# 玄海3号プルサーマル 佐賀県知事への要望書の補足説明

2005年9月

美浜・大飯・高浜原発に反対する大阪の会(美浜の会)

玄海3号プルサーマルの事前了解願いを受け入れないよとの「玄海3号プルサーマルを案じる全国の市民」152団体からの要望書[1]を8月29日に佐賀県知事に提出したが、その場で、内容について安全対策室などから質問が出された。しかし、時間も限られていたため、後で資料も提示して説明することにした。この小論はそのために美浜の会の責任で作成したものである。

「1/3 MOX 報告書」[3] 付録2. 図2-3

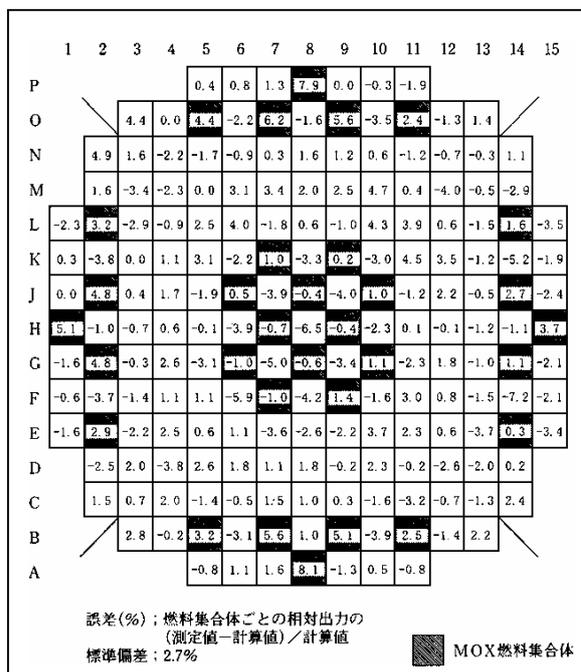
では、同報告書の付録2では、玄海3号並の出力の場合どのように考慮されているのだろうか。MOX 炉心用に作成したコードで集合体ごとの出力を計算した結果を、実測値と比較することによってコードの妥当性がチェックされている。実際に付録2の図2-3で提示されているのは、玄海3号と同じ193体の集合体をもつ海外の炉心である(どの原発かは不明)。それは右図で示されており、MOX 燃料集合体を数えると32体で、玄海3号の MOX 燃料集合体数48体の2/3程度しかない。しかも、プルトニウム富化度は書かれていないが、海外の炉心なので、恐らく玄海3号の場合の半分程度しかないと思われる。

結局、「1/3 MOX 報告書」でチェックされているのは、集合体数は玄海3号と同じなので出力も同程度だと思われるが、MOX 炉心としてのレベルは相当に低い場合である。玄海3号 MOX 炉心の MOX 集合体数や富化度がここでチェックした海外の炉と同程度なら、確かに安全委員会のいうことは当てはまるが、これでは出力は問題ないなどと大きな声で言えるような代物ではない。

### 玄海3号: 制御棒飛び出し解析(サイクル末期高温零出力)―新旧比較

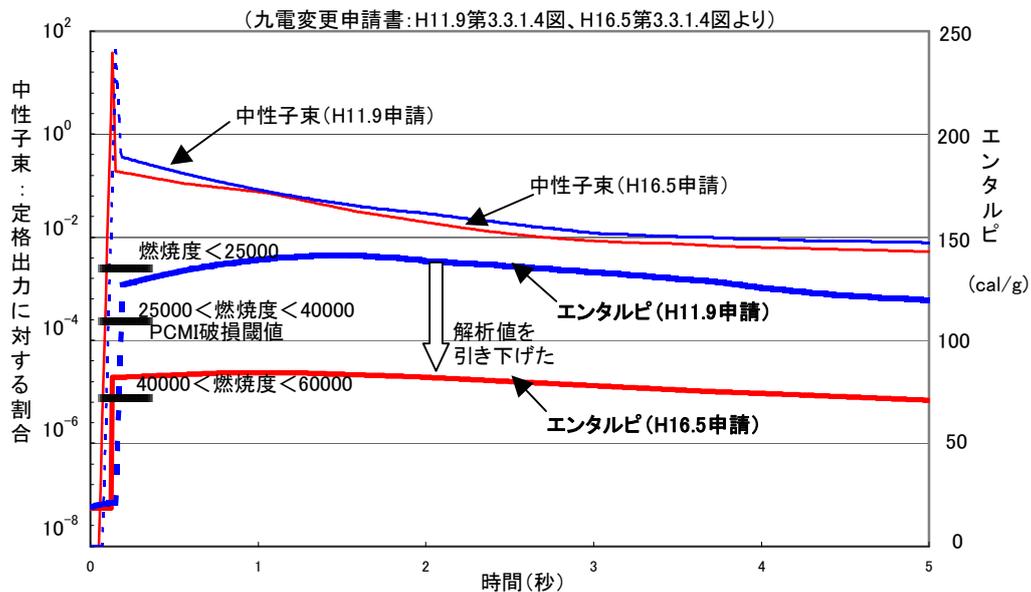
すまず安全になっていくが、これでは命がいくつあっても足りない。

前期の日本原子力研究所で行われた制御棒飛出し事故の模擬実験は、ウラン燃料を使って行われており、高燃焼度 MOX 燃料を使った実験はこれから行う計画になっている[9]。後述するように、MOX 燃料ではクリプトンやキセノンなどの核分裂生成ガスが燃料内により多くたまるために、燃料破壊がより激しいと予想されるが、現在の基準はウラン燃料と同じにとられている。その判断でよいかどうか、実験結果を待つべきであり、少なくともそれまではプルサーマルを実施すべきでない。

コジエマ社製 MOX 燃料のプルトニウム分布(高富化度・中間部)

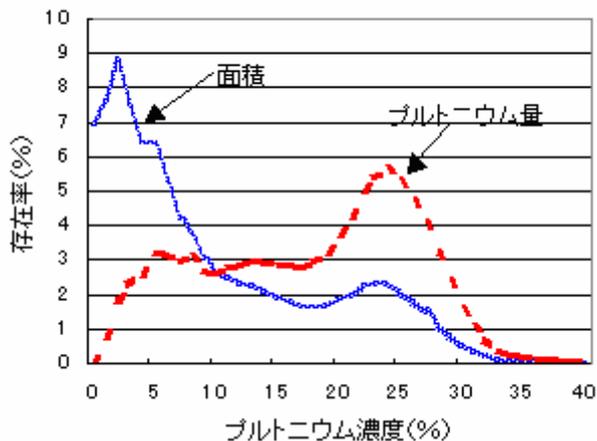
明らかに濃度約 25%に山があるが、このことは第 1 段階の 30%MOX 粉末が第 2 段階の混合時にうまく混ざり合わないで残っていることを示している。濃度 20%以上のプルトニウム量は、全プルトニウム量の約半分(48.5%)を占めている。このような分布をもつ MOX 燃料は、高浜プルサーマルの審査をした第 9 5 部会では検討されていない。そこで検討されているのは、高濃度の山がほとんど見られないような分布をもつ MOX 燃料である（第 9 5 部会資料、Q3-7 への回答・図 1 (2/2)）。

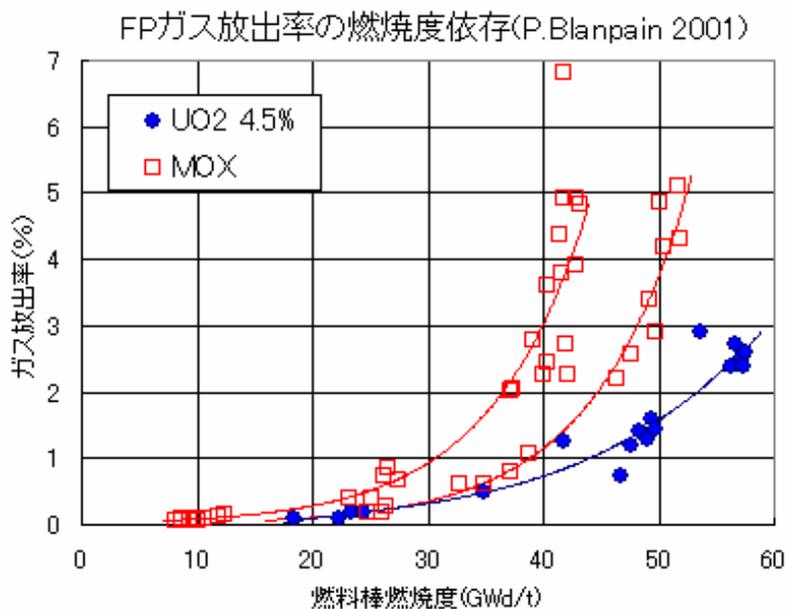
平均燃焼度がとられている。縦軸は FP ガス放出率である。明らかに燃焼度が 40,000Mwd/t(=40Gwd/t)を超えた付近で、MOX 燃料では放出率が急激に高まっている。実線はそれらの点集団に最も近いように筆者が指数関数で合わせたグラフである。燃焼度が 50,000 付近で再び MOX の FP ガス放出率が急激に高まっているが、これはグラブリーヌ原発での少数体(4 体)実験の結果である。このグラフを見ると、MOX 燃料はウラン燃料とは著しく異なる挙動を示しているのは明らかである(ウラン燃料の場合の実線は指数関数では合わないので 2 次曲線で合せている。それほどに両者の挙動には質的な違いがある)。燃焼度が 40,000 付近で MOX の FP ガス放出率は、高い場合でウランの 6 倍以上にも達している。

しかし、そのような評価が虚偽であることは、上のグラフを見れば一目瞭然であり、定数倍の扱いが妥当なのは燃焼度が 40Gwd/t までであることが分かる。燃焼度が 40 や 50 付近の異常な挙動は、MOX 燃料に特有な構造があることを強く示唆しており、その理論的説明こそが問題になるはずなのに、第 9 5 部会資料にはそのような姿勢がまったく見られない。

図 1 : 「使用済燃料の処分の方法」に係る  
確認手続きフローについて

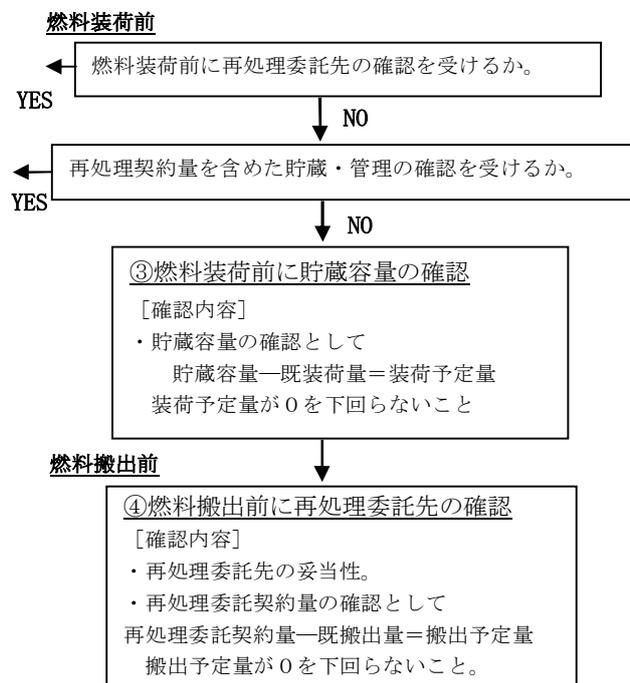
どのような確認の受け方をするかが、その図 1 で説明されている(図 1 の最下行の「装荷予定量」は説明本文に照らして「搬出予定量」の誤りだと思われる)。図 1 を見ると、装荷前に再処理委託先の確認を規制当局から受けるという YES の選択肢があるが、使用済 MOX 燃料の場合はその選択肢は不可能なので、NO、NO という選択肢をたどることになる。そこで、その選択肢だけを抜き出したのが上図である。結局、「再処理委託先の確認」は使用済燃料の搬出前に受けてもよいことになっている。それゆえ、使用済燃料搬出の予定が立たなければ、再処理委託先の確認を受ける必要はないので、永久に搬出しなくても法的差し障りは起こらないのである。つまり、本来は装荷前に再処理委託先を明記させることを目的とした法規の中に、「搬出前に再処理委託先の確認」という概念を導入することによって、再処理委託先の指定を免れることを合理化するというように、法規の目的を逆転させたのである。
